**Verslag huishoudelijke elektrische installatie op laagspanning en zeer lage spanning****Algemeen:**

Referentie: 009-20260326-05	Datum controle: 26/03/2026
Keurder: 009

Eigenaar: Onbekend	EAN-code: 541449400000117662
Adres installatie: Ganzendries 19, 3212 - Pellenberg	Nummer teller(s): 1sag100312217
Distributienetbeheerder installatie: Fluvius	
Datum uitvoering installatie:	<input checked="" type="checkbox"/> Vóór 01/10/1981 <input type="checkbox"/> Tussen 01/10/1981 en 01/06/2020 <input type="checkbox"/> Vanaf 01/06/2020
Type:	<input checked="" type="checkbox"/> Wooneenheid <input type="checkbox"/> Niet-huishoudelijk <input type="checkbox"/> PV <input type="checkbox"/> Batterij <input type="checkbox"/> Laadpaal

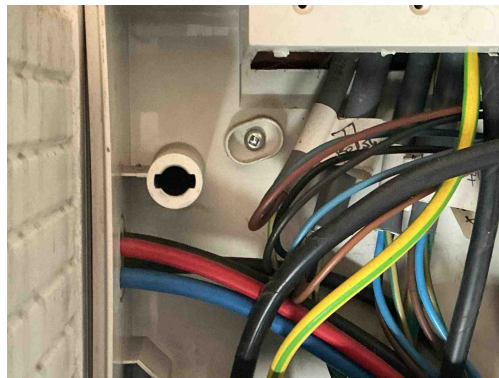
B17 - De voedingsspanning is niet op elk bord vermeld (Boek 1: 3.1.3.3).

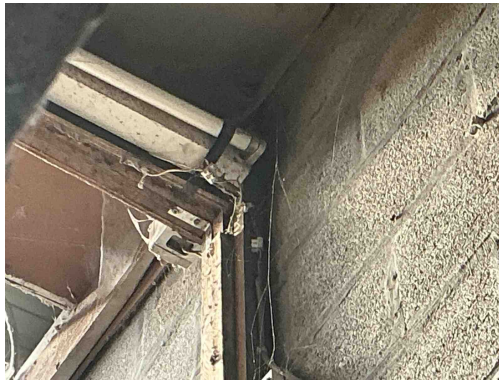
A20 - Er bevindt zich een contactdoos zonder beschermingsgeleider in de elektrische installatie. Deze is niet geplaatst achter een differentieelstroombeschermingsinrichting met grote (max. 30mA) of zeer grote (max. 10mA) gevoeligheid.

Opmerking: Algemeen,...

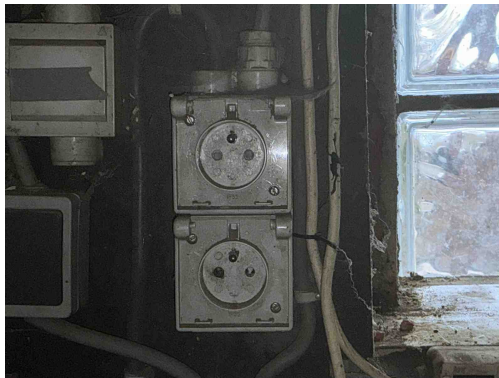
C35 - Er zijn doorverbindingen gemaakt met lusterklemmen; er kon niet aangetoond worden dat deze klemmen geschikt zijn voor de aanwezige spanning, stroom en draadsectie en dat ze "CE" zijn (Boek 1: 1.4.2.1.).

Opmerking: Duivenhok

C26 - De verbindingen zijn niet gebeurd in borden, in aftakdozen, aan de klemmen van contactdozen, schakelaars of in de verlichtingstoestellen (Boek 1: 5.2.6.1).

Opmerking: Duivenhok

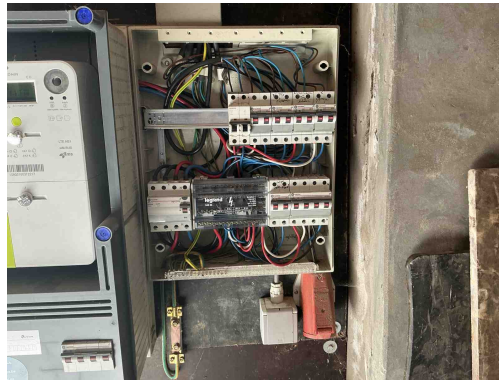
T23 - Het elektrisch materiaal is beschadigd. (Boek 1: 1.4.1.3).

Opmerking: Paarden stal
